改善箇所説明図

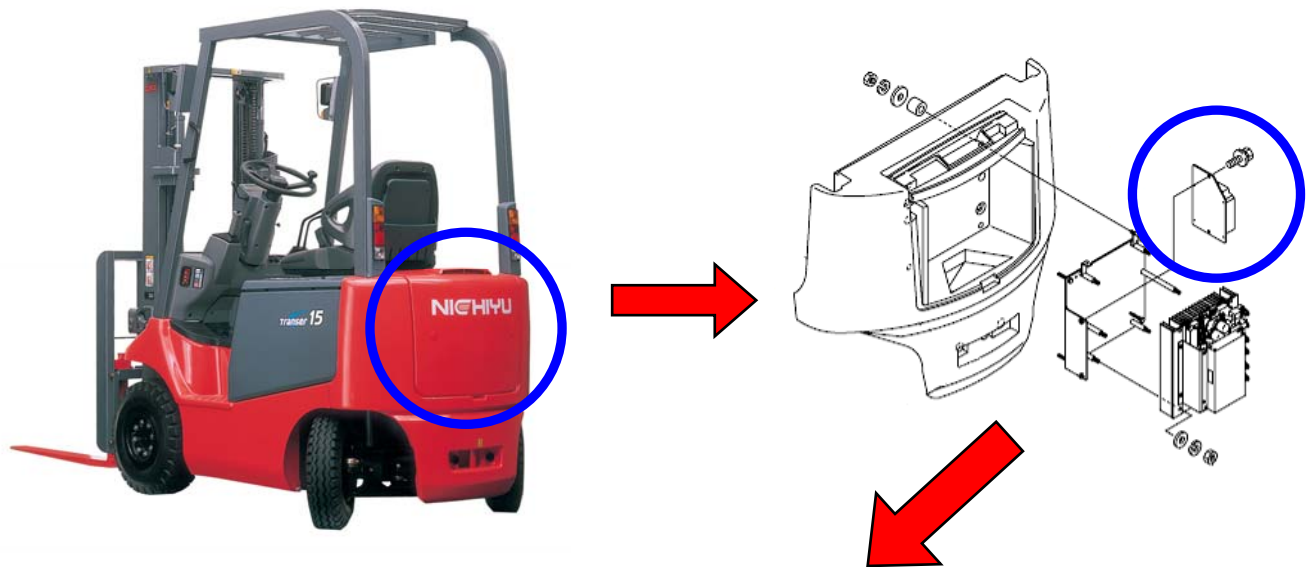
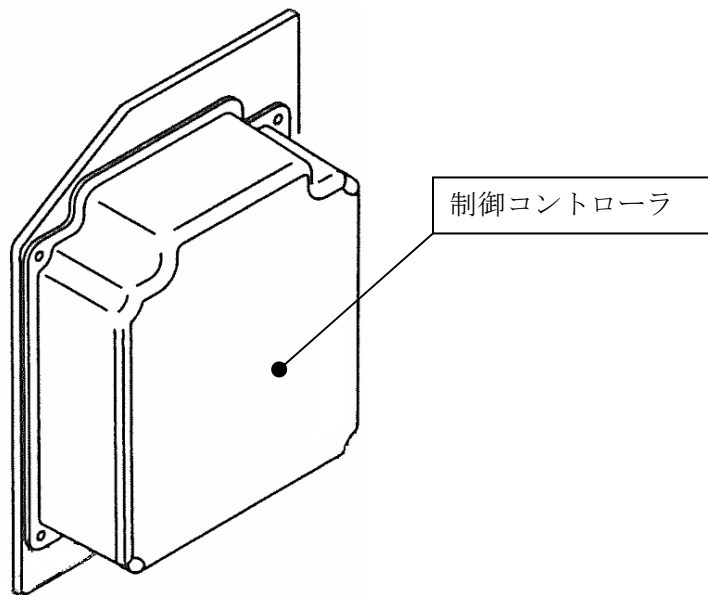
不適合発生箇所

基準不適合発生箇所

車両の制御コントローラにおいて、設定データの書き込みプログラムが不適切なため、充電プラグ差込み時に、プラグイン制動（ブレーキを操作せずに前進・後進の切り換え操作で減速を行う操作）時の減速力の設定値がリセットされることがある。そのため、プラグイン制動時に運転者の意図する減速力が得られないおそれがある。

改善の内容

全車両、設定データ書き込みプログラムを変更する。

識別：改善実施済車には、車体前面フロントカバー上隅の運転者席側に、白色マーキングを施す。
